NIZ.272.PN.1.2019

Wykonawcy biorący udział w postępowaniu pn.
**Budowa siłowni zewnętrznej w ramach Regionalnego Programu Operacyjnego Województwa
Małopolskiego na lata 2014-2020 wg 3 zadań**
Ogłoszenie nr 502018-N-2019 z dnia 2019-01-15 r.

W związku z otrzymaniem pytań dotyczących specyfikacji istotnych warunków zamówienia w przedmiotowym postępowaniu Starostwo Powiatowe w Wadowicach, działając na podstawie art. 38 ust. 2 ustawy z dnia 29 stycznia 2004 r. Prawo zamówień publicznych (t.j. Dz. U. z 2018r. poz. 1986 ze zm.) uprzejmie wyjaśnia:

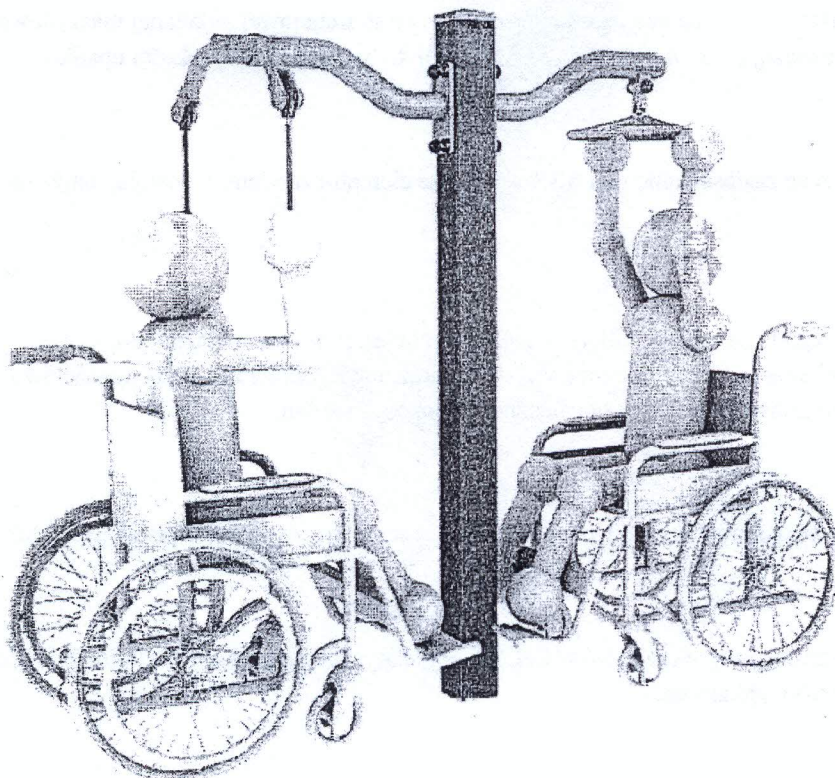
Czy posiadają Państwo rysunki poglądowe urządzeń dla niepełnosprawnych dla zadania 1 i 3 ? Samo nazewnictwo np. trener nie precyzuje dokładnie jak urządzenie na wyglądać.

Zamawiający posiada rysunek poglądowy i go załącza, jednakże Zamawiający podkreśla że jest to jedynie rysunek poglądowy.
